Avis IRSN/2017-00094

Objet : CEA/Cadarache  
INB n°24 - Cabri  
Utilisation de la hotte de transfert du combustible d'essais à l'aide du pont roulant du hall réacteur en présence d'éléments combustibles dans le bac annexe.

Annexe 1 à l'Avis IRSN/2017-00094 du 17 mars 2017  
Schéma du hall réacteur (vue en plan)

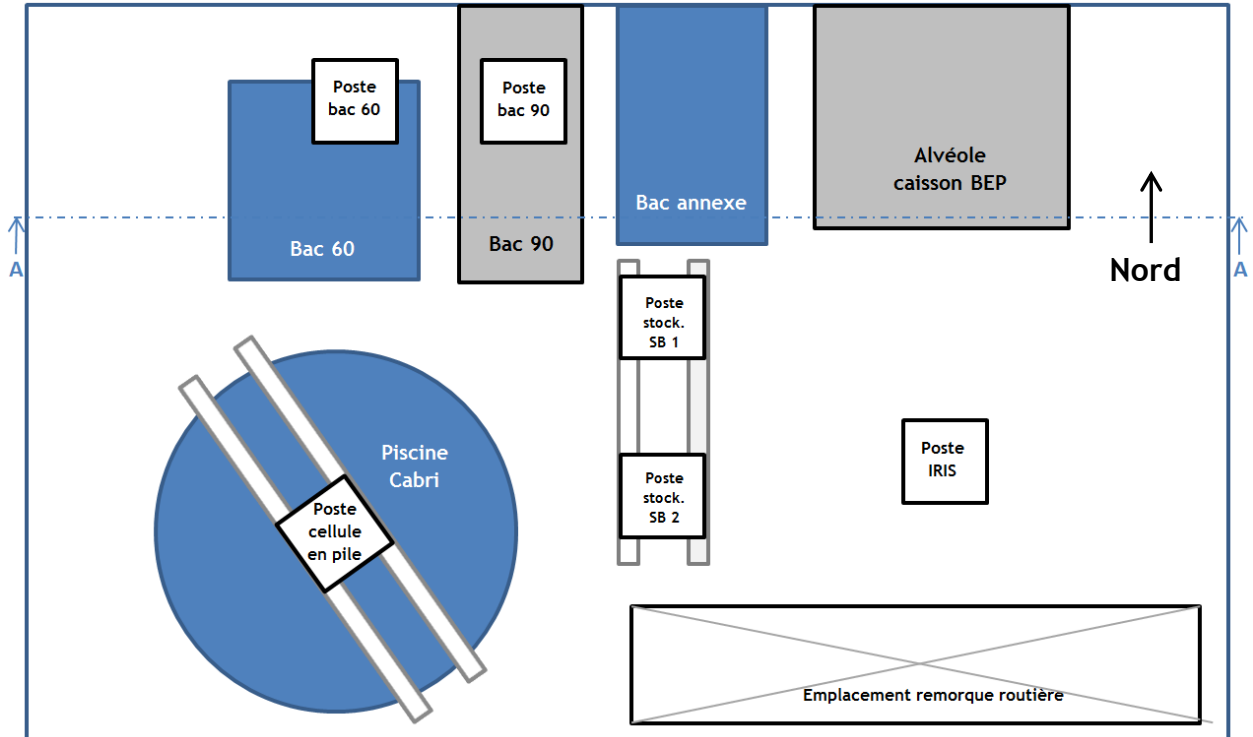
Le bac annexe, situé dans le bâtiment réacteur, le long du voile Nord entre le bac 90 et l'alvéole du caisson BEP (cf. schéma en annexe 1 au présent avis), se compose d'une fosse en béton d'une profondeur de 8,9 m dont 1 m de margelle au-dessus du niveau 0,0 m du hall réacteur. Cette fosse est revêtue d'un cuvelage en acier inoxydable et comporte une cuve métallique. Le fond du bac annexe est aménagé de manière à pouvoir accueillir des paniers alvéolés, ainsi que le château X sur un emplacement réservé. Le nombre d'emplacements pour paniers alvéolés est de sept et ces emplacements peuvent accueillir indifféremment des paniers pour éléments sains (assemblages ou râteliers alvéolés de crayons combustibles) ou un panier pour assemblages ruptés. La zone d'entreposage du bac annexe est surplombée par un plan de pose destiné à recevoir les éléments réflecteurs en graphite du cœur Cabri. Par ailleurs, le bac annexe permet de recevoir le poste mobile de reconstruction des assemblages et de contrôle des crayons. Des conteneurs (exempts de matière fissile) et des gaffes sont également entreposés dans des râteliers fixés en partie haute du bac.

Concernant les postes d'accostage/désaccostage de la hotte les plus proches du bac annexe (poste « SB1 » et poste du bac 90), l'IRSN relève que la distance séparant ces postes du bac annexe est faible. Considérant par ailleurs que le frein de sécurité du pont roulant n'est pas dimensionné à une charge de 12 tonnes et que la chute de la hotte dans le bac annexe pourrait conduire à un accident de criticité selon le contenu du bac en éléments combustibles, l'IRSN a examiné les dispositions garantissant la sûreté des opérations de manutention de la hotte au niveau de ces deux postes.
